Laboratorio Nacional de Materiales y Modelos Estructurales

Informe: EIC-Lanamme-1625-2022

INFORME SOBRE INSPECCIÓN DE PUENTES A SOLICITUD DE LA MUNICIPALIDAD DE QUEPOS

Figura 2: Ubicación del puente Rigo Pelón, vista general en años 2012 izquierda y 2022 derecha.
Fuente: Google Earth y LanammeUCR

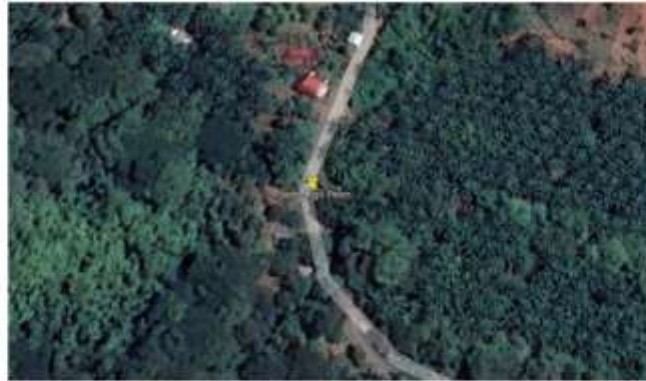
Deterioro o deficiencia identificada	Comentario
 <p>Condición de bastiones antiguos</p>	<p>Ambos bastiones están conformados por elementos de tipo loseta (baldosa) que han sido colocados para soportar el relleno posterior. Sin embargo, no están anclados al terreno de forma segura, únicamente unos postes de madera brindan apoyo a estas losetas. Esta configuración se considera inadecuada para soportar la superestructura de puente.</p> <p>Se considera que se deben construir nuevos bastiones utilizando materiales de mayor resistencia con cimentaciones adecuadas.</p>

<p>Obras temporales inadecuadas</p>	<p>Se identificaron obras temporales de cimentación que, según versión de funcionarios municipales estaban destinadas para apoyar una superestructura. Estas obras no se consideran adecuadas en vista de que carecen de un diseño formal y su zona de apoyo ejercería una presión de empuje sobre los elementos de tipo loseta mostrados anteriormente (inseguros).</p>
 <p>Longitud del puente a construir</p>	<p>A partir de la evidencia de desbordamiento presente en campo y del antecedente de la falla del puente anterior por efectos de socavación (ya documentados desde la inspección realizada en el año 2012), se considera que el puente a construir necesariamente debe contar con una longitud mayor a la de la estructura anterior. Adicionalmente, esto permitiría elevar el nivel de la superestructura con lo cual se reduciría el riesgo potencial de desbordamiento. Se recomienda ejecutar estudios hidrológicos e hidráulicos para determina esa longitud final. Sería esperable que la misma sea cercana a los 20 m de longitud (separación de bastiones).</p>
